AJUNTAMENT DE COSTITX

ADAPTACIÓ DE LES NORMES SUBSIDIÀRIES AL PLA TERRITORIAL DE MALLORCA

TRACTAMENT DE LA PRESCRIPCIÓ 12 EN RELACIÓ AL SECTOR URBANITZABLE 01 (27/01/2017)

Document tractament Informe

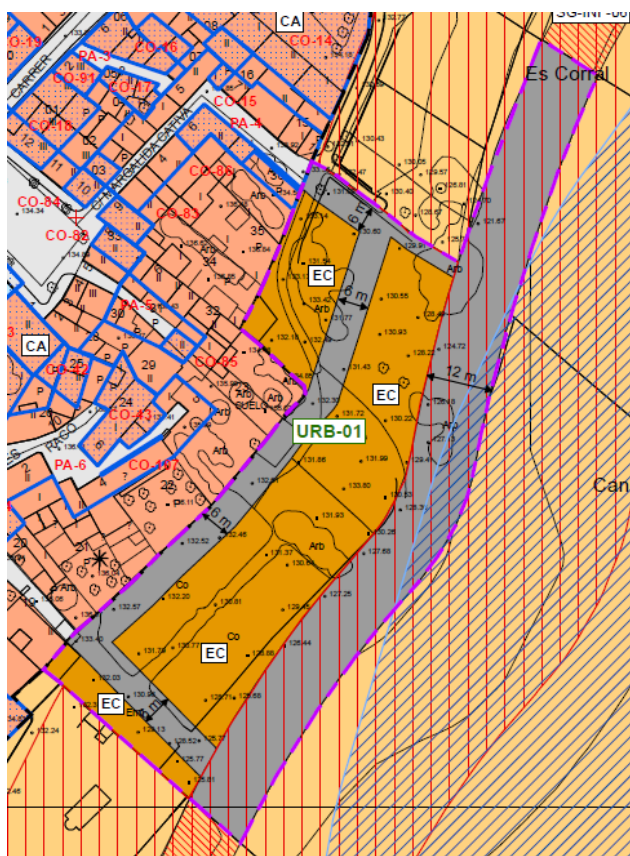
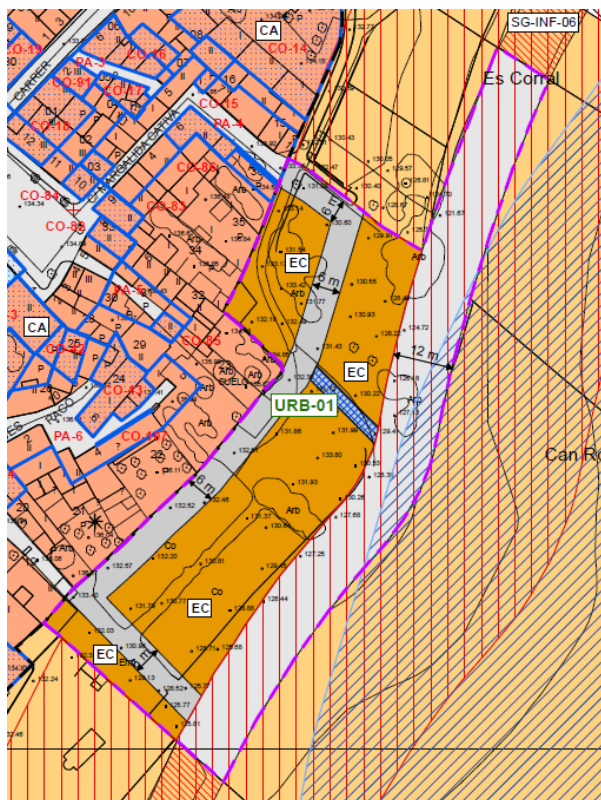
8. No hi ha un augment sinó una reducció en la superfície total del sector segons la documentació presentada. Caldrà revisar la documentació presentada per determinar quina és la xifra correcta. Tots els documents hauran de ser coherents.

El canvi de supressió del vial present a la documentació de setembre 2018, pel pas per a vianants present a la documentació d'octubre de 2019, comporta el canvi detectat de les xifres de les fitxes de l'URB-01, passant d'un àmbit total de 5.584 m² a 5.581 m².

Així mateix, a l'EEiF on únicament es tracten les xifres que fan referència a sòl no lucratiu, és a dir, dels vials (tant SL com SG), a la documentació presentada al setembre de 2018 hi consten 2.979 m² i a la d'octubre 2019 hi consten 2.989,23 m². Aquestes xifres poden comprovar-se, també, a les fitxes de l'actuació.

Amb això trobam una reducció de l'àmbit total de 3m² i un augment de 10,23 m² de la superfície de sòl no lucratiu destinada a xarxa viària.

En qualsevol cas, i esbrinat el motiu de la discrepància, les superfícies correctes de l'àmbit són les corresponents a la proposta de 2019, i que es mantenen en la proposta actual.
